## 改善箇所説明図

### 基準不適合発生箇所:

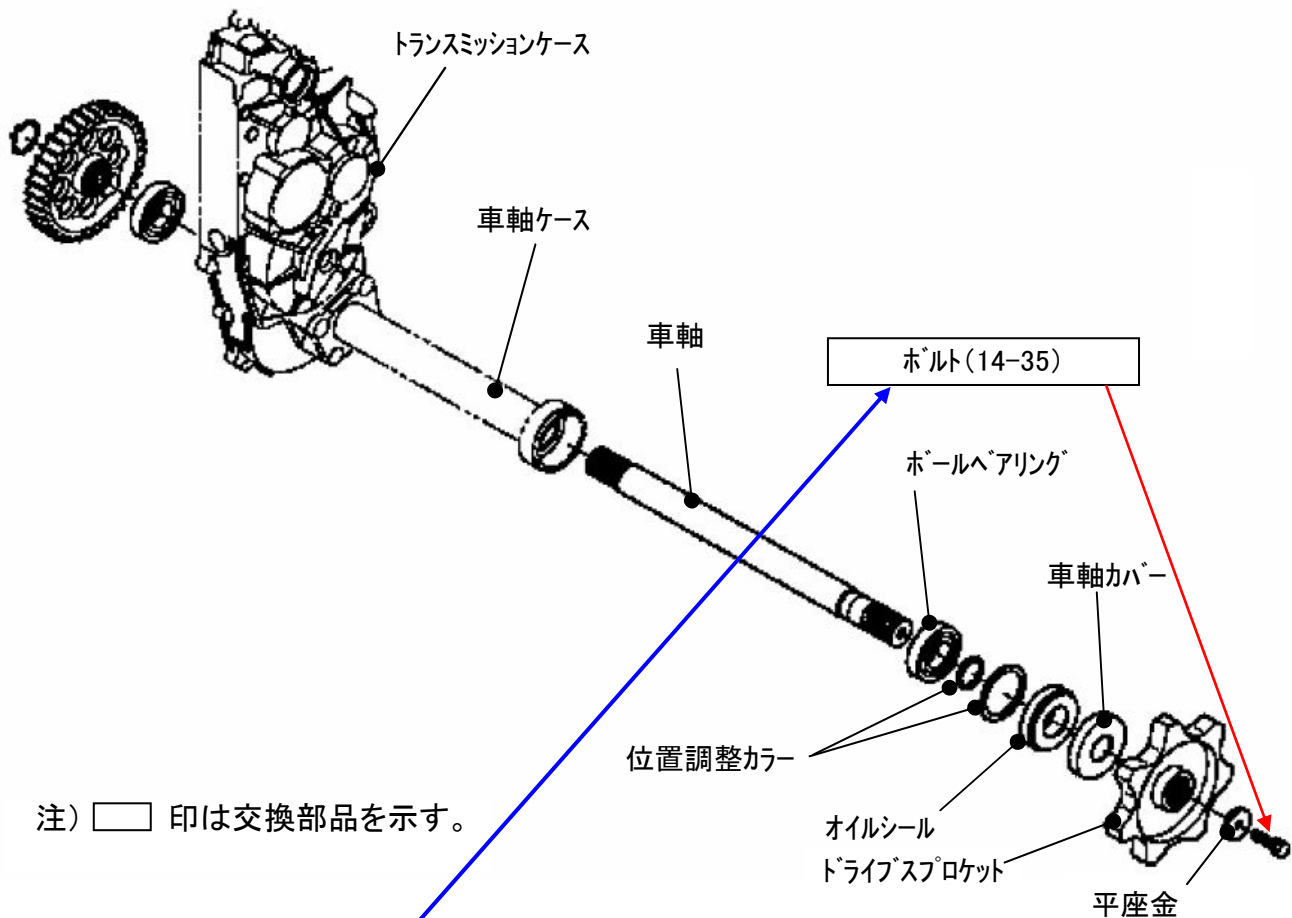
刈取脱穀作業車の走行装置において、ドライブスプロケット取付けボルトの締付トルクが不足しているものがある。そのため、そのままの状態で使用を続けると当該ボルトが折損し、最悪の場合、ドライブスプロケットが脱落するため走行不能となるおそれがある。

全車両、ドライブスプロケット取付けボルトを対策品に交換し、締付トルクを上げて締付ける。

ボルトを指示トルクで締付後、頭部に白ペイントを追加する。
